RIJKSWATERSTAAT  
DIRECTIE WATERHUISHOUDING  
EN WATERBEWEGING  
STUDIEDIENST VLISSINGEN

Memo 75.6  
met 6 bijlagen

RIVIERKUNDIGE ASPECTEN MET BETREKKING TOT DE  
BIJ EEN EVENTUEEL TE MAKEN "WAARDE"-KANAAL  
NOODZAKELIJKE TOEGANGSGEUL IN DE WESTERSCHELDE.

Vlissingen, maart 1975

OPNEMING 1973  
 SITUATIE DIEPTELIJNEN IN dm t.ov. G.L.L.W.S.

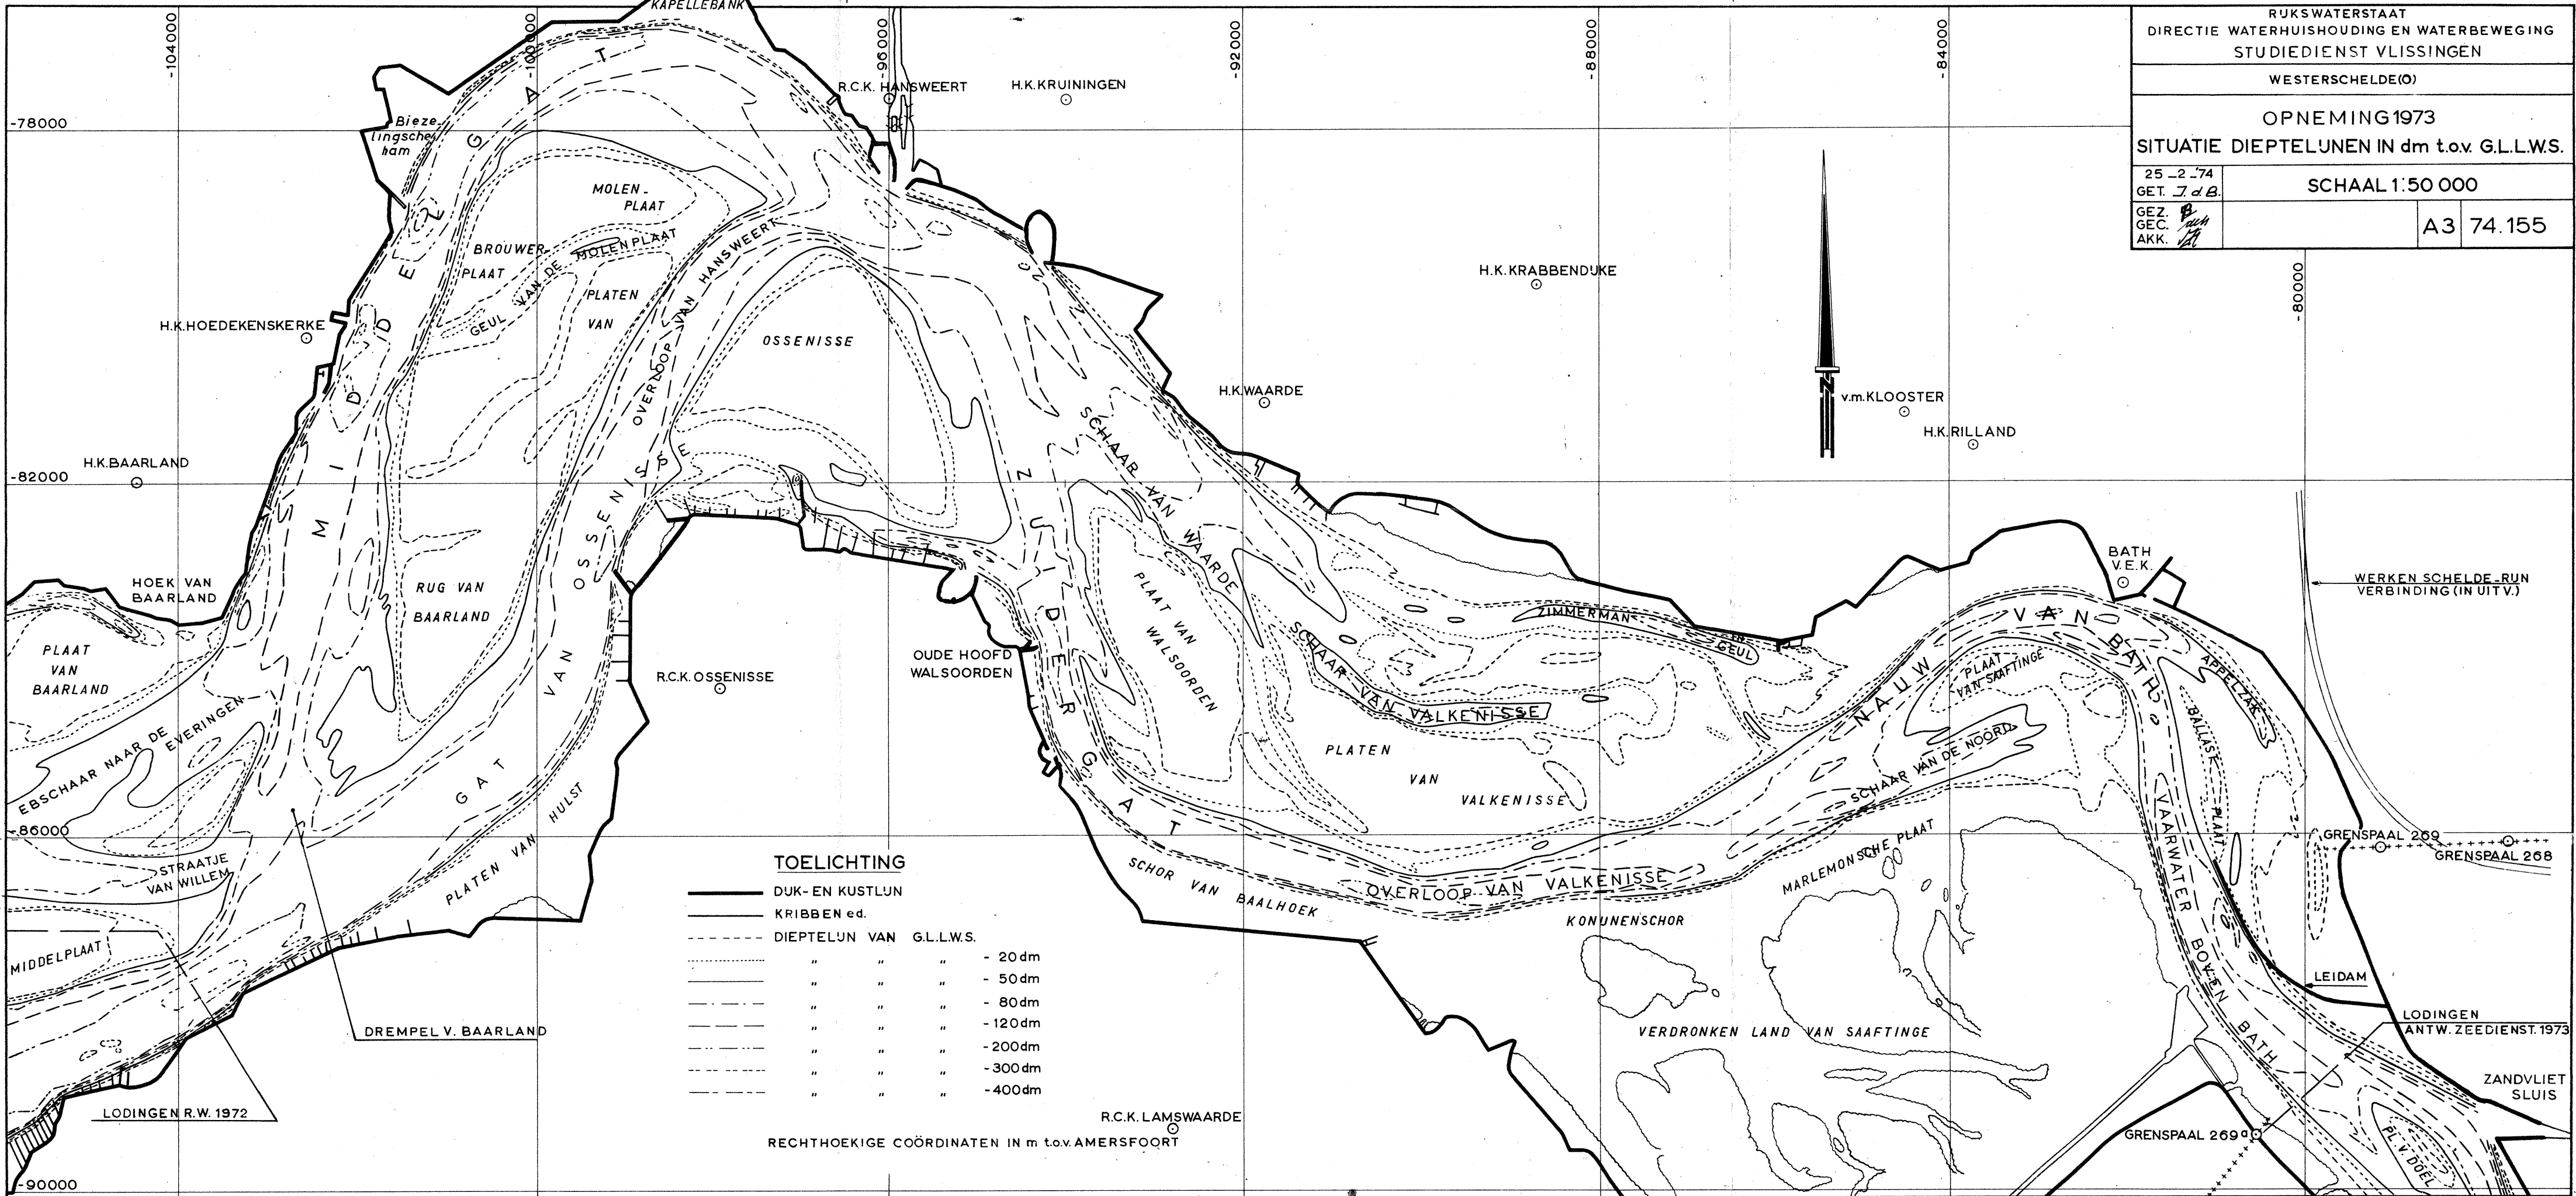
2.1 ALGEMEEN. (bijlage 1)

Bij de drie oostelijke tracé's van het "Waarde"-kanaal dient aansluiting gezocht te worden op de naar verhouding diepere westelijke inloop van het Schaar van Waarde. Ten behoeve van de binnenvaart dient te worden gerekend met een beschikbare vaardiepte onder laagwater van ong. 5 m; voor de kleine zeevaart bedraagt deze diepte ong. 6,5 m. Bij een noodzakelijke bodembreedte van ong. 125 m kan de diepteligging van een eventuele toegangsgoel gesteld worden op N.A.P. -8 à 9 m.

In het gebied van het vloodschaar Schaar van Waarde - Schaar van Valkenisse is reeds gedurende een aantal jaren van een duidelijke achteruitgang sprake. Zowel de eb- als de vloed volumina zijn geleidelijk aan afgenomen; dit in samenhang met een toename van het Zuidergat. Hierbij valt op te merken dat de toename van het Zuidergat wordt gestimuleerd door o.a. de omvangrijke baggerwerken op de drempel van Hansweert (Belgisch belang). Bovendien worden de hierbij gebaggerde grote hoeveelheden specie vrijwel geheel in de westelijke inloop van het Schaar van Waarde gestort. Te bedenken valt dat bij de eventuele aanleg van een toegangsgoel in het Schaar van Waarde c.a. de huidige stortplaats voor baggerspecie in dit gebied wellicht zal moeten vervallen. Overigens is de mogelijkheid dat dit ook reeds het geval zou zijn bij realisering van de bochtafsnijding bij Bath niet uitgesloten.

Aan de westelijke inloop van het Schaar van Waarde heeft genoemde achteruitgang geleid tot een zekere versmalling vanaf de plaatszijde. Het diepere goelgedeelte verplaatste zich hierbij naar de landzijde. Het op het Schaar van Waarde aansluitende Schaar van Valkenisse is opmerkelijk sterk achteruitgegaan. De voorheen aanwezige verbinding met het Zuidergat (door de Platen van Valkenisse) is reeds enkele jaren geheel verzand. De achteruitgang van het Schaar van Valkenisse toont een duidelijke samenhang met de toegenomen ontwikkeling van de Zimmermangoel. De

In vroeger jaren (omstreeks 1905) was langs de Zuidbevelandse oever een doorgaande verbinding tussen het Schaar van Waarde en het Nauw van Bath aanwezig. Bij de huidige situatie is de doorgaande verbinding tussen het Schaar van Waarde en de Zimmermangeul onderbroken door een ondiep geulgedeelte ter hoogte van de schorren voor de Emanuelpolder. De ontwikkelingen van de laatste jaren (verdiepingen ter plaatse van genoemd ondiep gebied) wijzen in de richting dat een doorgaande verbinding tussen het Schaar van Waarde en het Nauw van Bath (via de Zimmermangeul) in de toekomst niet geheel uitgesloten moet worden geacht.

Het maken van een toegangsheul (tevens afwateringsgeul voor max.  $100 \text{ m}^3/\text{s}$ ) in het in de bovenste bodemlagen uit jong zeezand opgebouwde Schaar van Waarde c.a. zou gepaard dienen te gaan met het vastleggen van de beide geuloevers. In een dergelijk sterk veranderlijk gebied is het maken van een geul met een stabiele ligging zonder het aanbrengen van belangrijke voorzieningen niet denkbaar.

GET.	GEZ.	GEK.	AKK.	DIRECTIE RIJKSWATERSTAAT WATERHUISHOUDING EN WATERBEWEGING STUDIEDIENST VLISSINGEN	SCHAAL 1:50 000
				WAARDE-KANAAL TRACÉ OOST 1	B2 75.186

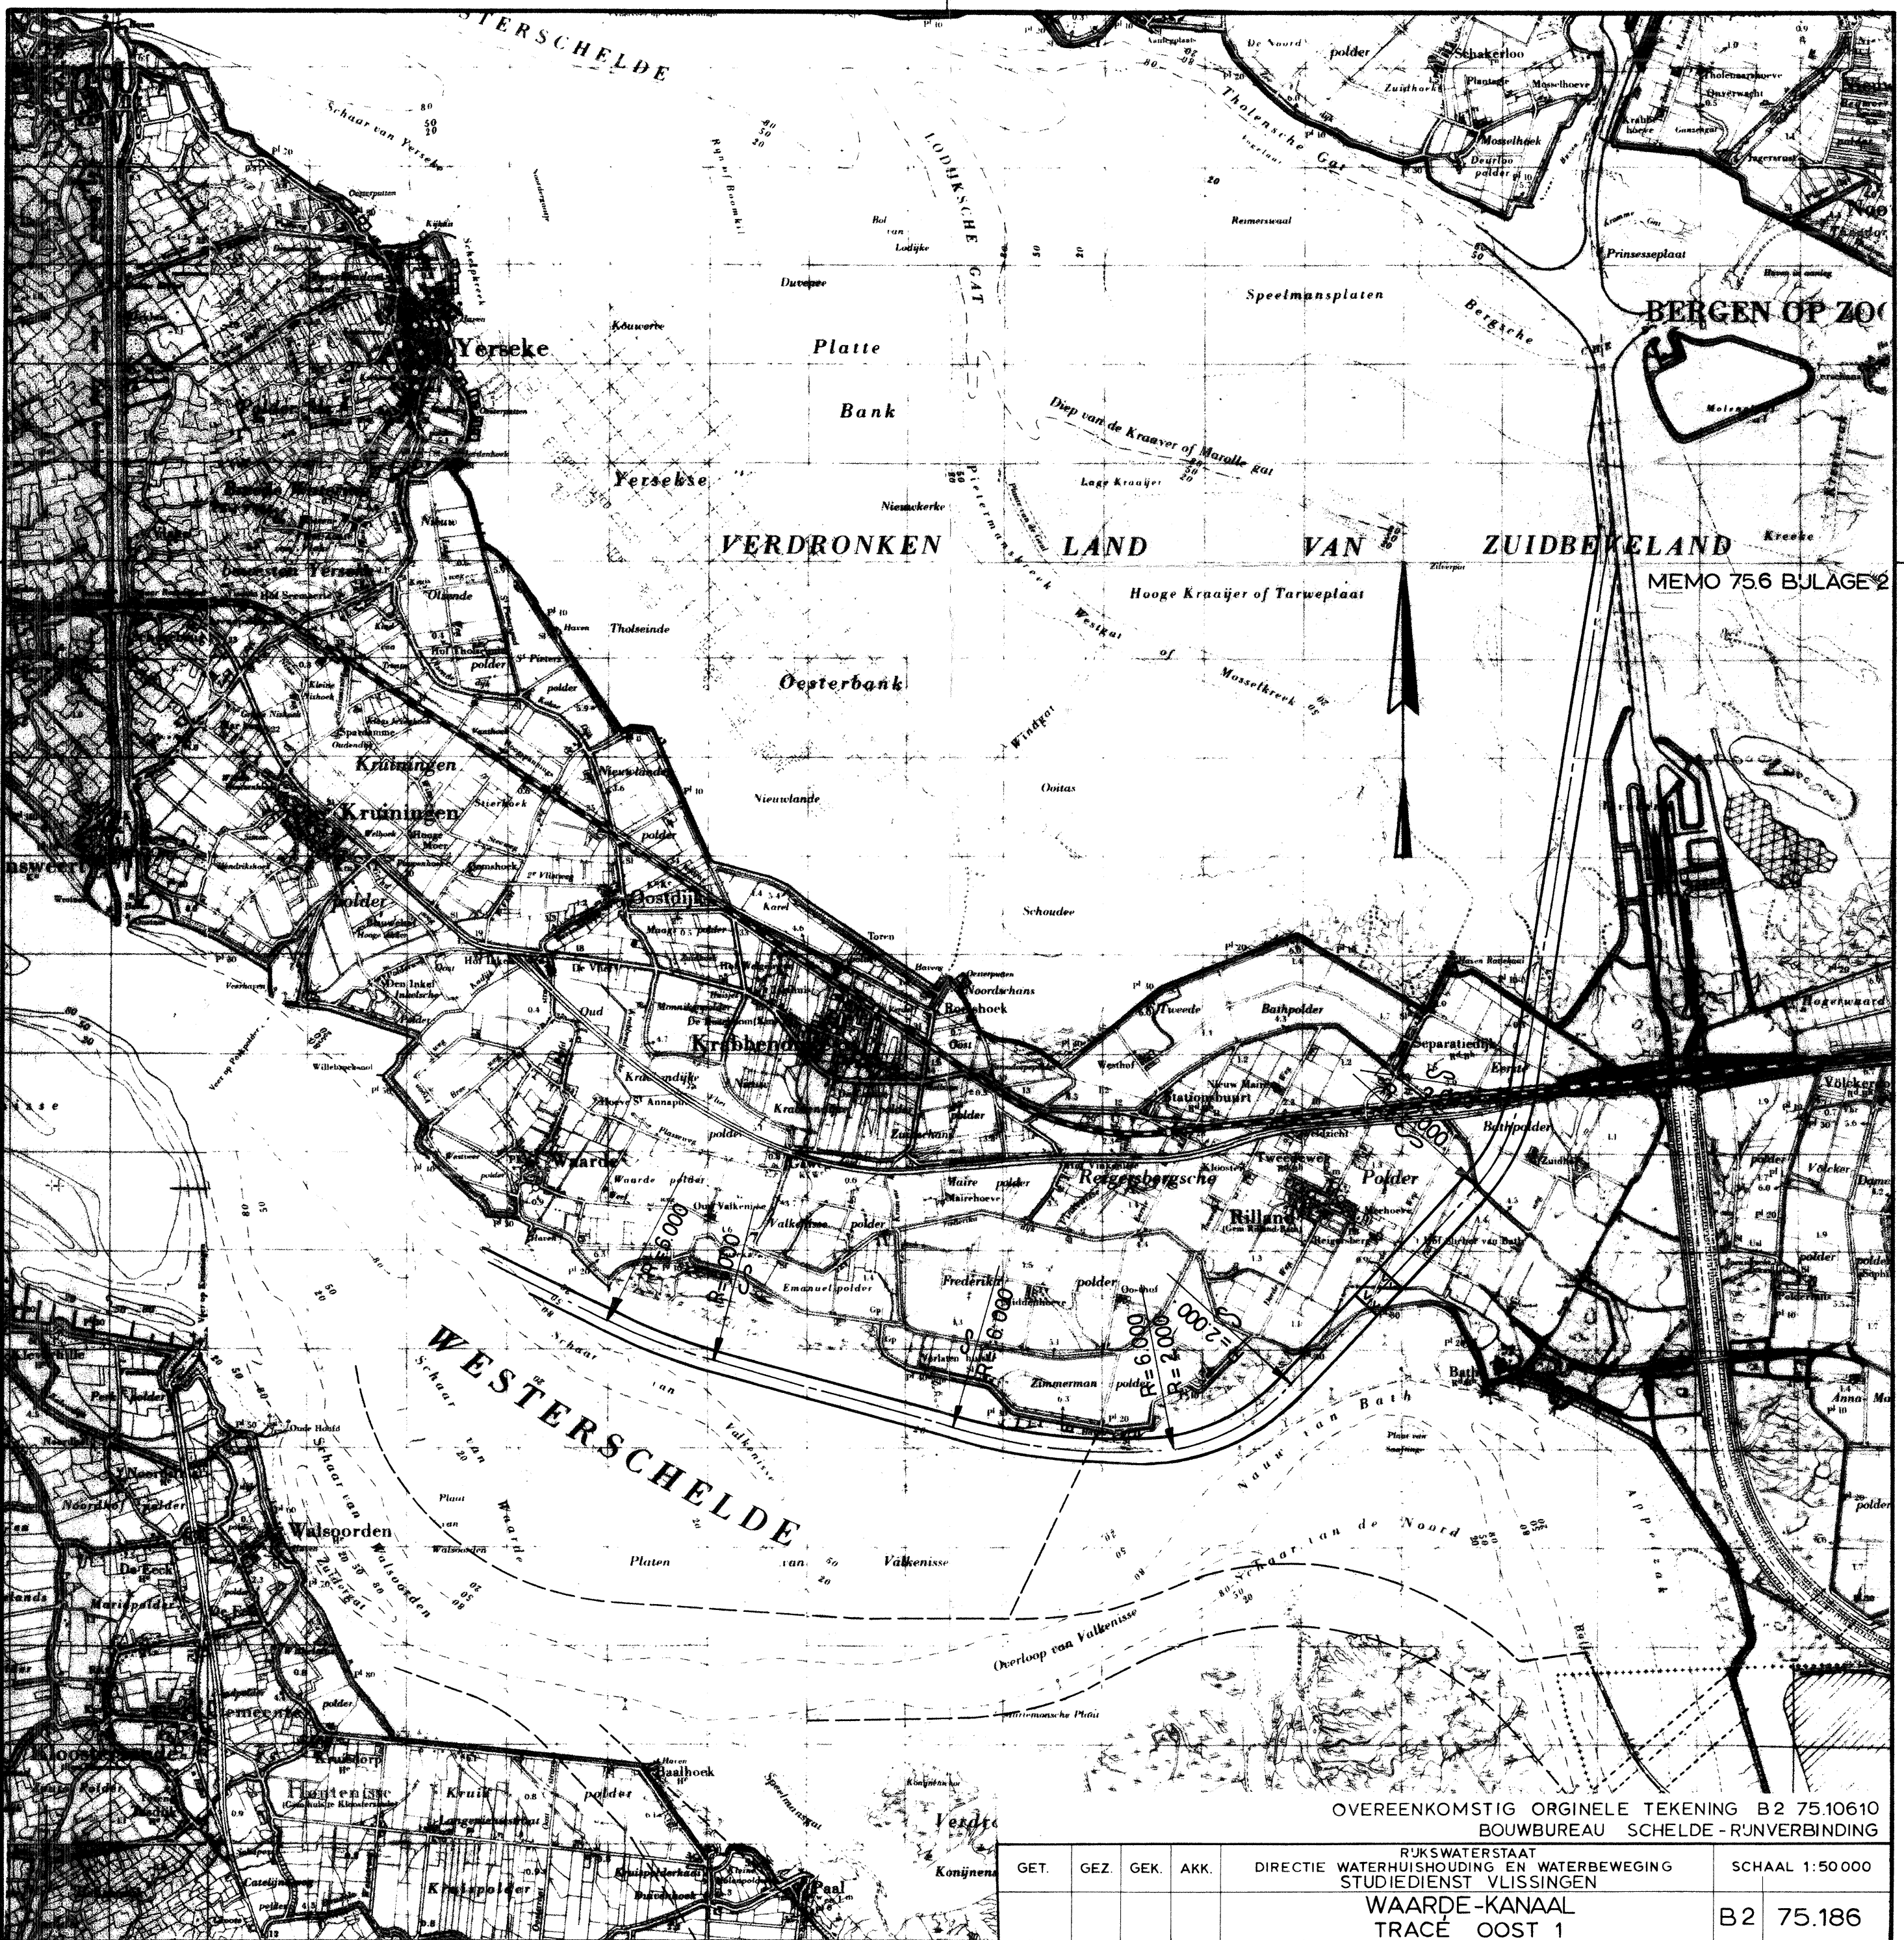
2.2 TRACE 1. (bijlage 2)

Bij tracé 1 kan aan de volgende oplossingen worden gedacht:

- a Zeesluis onmiddellijk achter zeedijk Reigersbergsche polder. Noordelijke begrenzing toegangsgeul overstroombaar; zuidelijke begrenzing onoverstroombaar, doch met overlaat bij Nauw van Bath.
- b als a, doch zonder overlaat.
- c Zeesluis ver stroomafwaarts verplaatst (ong. 2 km bovenstrooms van ingang toegangsgeul). Bovenstrooms van de sluis zijn de begrenzingen van de toegangsgeul uiteraard onoverstroombaar. Ook het voor de sluis gelegen deel van de zuidelijke begrenzing dient onoverstroombaar te worden uitgevoerd; dit met het oog op een rustige ligging van de schepen vóór de sluis en ter voorkoming van aanzanding.

Bij deze oplossing wordt over een grote lengte van de toegangsgeul (ong. 7 km) een stromingssituatie beoogd, waarbij met zo weinig mogelijk onderhoudsbaggerwerk kan worden volstaan. Het "stroomloze" gedeelte voor de sluis is beperkt tot ong. 2 km.

Het maken van de toegangsgeul brengt in feite op onnatuurlijke wijze een nieuwe verbinding tussen het Schaar van Waarde en het Nauw van Bath tot stand (doorgraving ondiep gebied ter hoogte van de schorren voor de Emanuelpolder). De hierdoor te verwachten toeneming van de stroomsnelheden en volumina (toeneming Schaar van Waarde ten koste van Zuidergat) dient te worden beperkt door het aanbrengen van een overlaat. Waarschijnlijk zal ook dan echter in het Nauw van Bath (bij de situatie zonder bochtafsnijding) ter hoogte van de overlaat een voor de scheepvaart onaanvaardbare situatie ontstaan (uitgebreid modelonderzoek noodzakelijk). In het bewuste geval dienen in de toegangsgeul immers (met het oog op de instandhouding van de diepten) vrij belangrijke over de eb en de vloed evenwichtig verdeelde stromingen aanwezig te zijn. Gerekend dient

echter te worden dat een belangrijke beperking van de stroming in de toegangsgedul noodzakelijk zal zijn; dit zowel met het oog op de scheepvaart in deze gul (o.a. dwarsstromingen ter hoogte van de overlaat) als in verband met de te verwachten zijstroming in het Nauw van Bath. In feite is elke dwarsstroming van enige betekenis in het Nauw van Bath onaanvaardbaar. Een beperking van deze zijstroming tot een voor het Nauw van Bath aanvaardbare waarde zal echter betekenen dat in de toegangsgedul dermate langzame stroomsnelheden ontstaan dat niet meer op een "natuurlijke" instandhouding van de diepten mag worden gerekend. Een eventuele verplaatsing van de overlaat in benedenstroomse richting brengt een wat gunstiger situatie met betrekking tot het Nauw van Bath met zich mee; het "stroomloze" gedeelte van de toegangsgedul wordt dan evenwel langer (meer onderhoudsbaggerwerk). Bij een beperkte doorstroming door de toegangsgedul (via de overlaat) zullen de stroomsnelheden en volumina in het onmiddellijk ten zuiden van de toegangsgedul gelegen gebied nog vrij belangrijk blijven. Het is niet ondenkbaar dat de onoverstroombare zuidelijke dam in deze situatie vrij sterk zal worden aangestroomd, waardoor in dit valgevoelige gebied over een grote lengte een verdediging noodzakelijk zou kunnen blijken. Om dit te onderzoeken is modelonderzoek eveneens noodzakelijk.

Bij het maken van de bewuste toegangsgedul zal het ten noorden hiervan gelegen slikken- en schorregebied voor de Emanuel-polder enigermate van de hoofdstroom worden afgeschermd. Een versterkte aanslibbing van dit belangrijke natuurgebied is niet onwaarschijnlijk. Overigens zal het milieu in dit gebied ook door de invloed van het via de toegangsgedul te lozen zoete water worden aangetast; deze opmerking geldt uiteraard voor alle punten waar dit water in deze omgeving zou worden geloosd.

Indien de zuidelijke begrenzing van de toegangsgedul als onoverstroombaar zou worden uitgevoerd, zouden in de toegangsgedul slechts zeer geringe vul- en ledigingsstromen (eventueel gedempt of versterkt door een spuidebiet van maximaal  $100 \text{ m}^3/\text{s}$ )

optreden. Gelet op het in dit deel van de rivier thans aanwezige slibgehalte (gem. ong. 50 mg/l) en een hiervan te verwachten jaarlijkse aanslibbing van tenminste 0,5 m zou dit een jaarlijks onderhoudsbaggerwerk betekenen van minstens 1 mln m<sup>3</sup>.

Door de invloed van het te lozen zoete water zal de aanslibbing echter nog belangrijk kunnen toenemen; een factor 2 is hierbij niet ondenkbaar.

Het ten noorden van de toegangseul gelegen slikken- en schorregebied zal in deze situatie nog slechts onderhevig zijn aan zeer langzame vul- en ledigingsstromen. Met een zeer sterke verondieping dient te worden gerekend; een achteruitgang van de komberging is hiervan ongetwijfeld het gevolg, hetgeen uit rivierkundig oogpunt bezien als ongewenst moet worden beschouwd. In dit verband valt op te merken dat destijds bij het ontwerp voor het z.g. "Valkenisseplan" o.a. met het oog op de Belgische belangen ieder kombergingsverlies diende te worden voorkomen (brief nr. NZO 82084 d.d. 19 december 1972 van de Directeur-Generaal van de Rijkswaterstaat). Bij uitvoering van een geheel onoverstroombare dam gelden in bijzondere mate de bezwaren met betrekking tot de onder ad a reeds genoemde aanstroming (aan de zuidzijde) van de zuidelijke dam. Bij deze situatie kan aan de zuidzijde van de bewuste dam immers een nieuwe geulvorming worden verwacht, met alle risico's dat de stromingssituatie in het Nauw van Bath ter hoogte van de uitloop van de Zimmermangeul nog ongunstiger wordt dan thans (modelonderzoek).

Een andere variant voor tracé 1 is het verplaatsen van de zeesluis tot op 2 km bovenstrooms van de ingang van de toegangseul. In dit geval dient de in het rivierbed achter de sluis gelegen geul aan beide zijden onoverstroombaar te worden uitgevoerd. Bij deze oplossing wordt de aanslibbing van de toegangseul uiteraard tot het uiterste beperkt.

Rivierkundig gezien is deze oplossing echter geheel onaanvaardbaar. Naast de te verwachten snelle aanslibbing van het ten noorden van de geul gelegen schorren- en slikkengebied

(zie ook ad b) wordt in dit geval bovendien de toegangsgeul over een grote lengte (ong. 7 km) aan het kombergingsgebied van de rivier onttrokken. Ook bij de eventuele uitvoering van de bochtafsnijding bij Bath blijft een verkleining van de komberging in dit gebied ongewenst. De te verwachten aanstroming van de zuidelijke dam (aan de zuidzijde) is bij de onderhavige oplossing tenminste even sterk als die genoemd onder ad b.
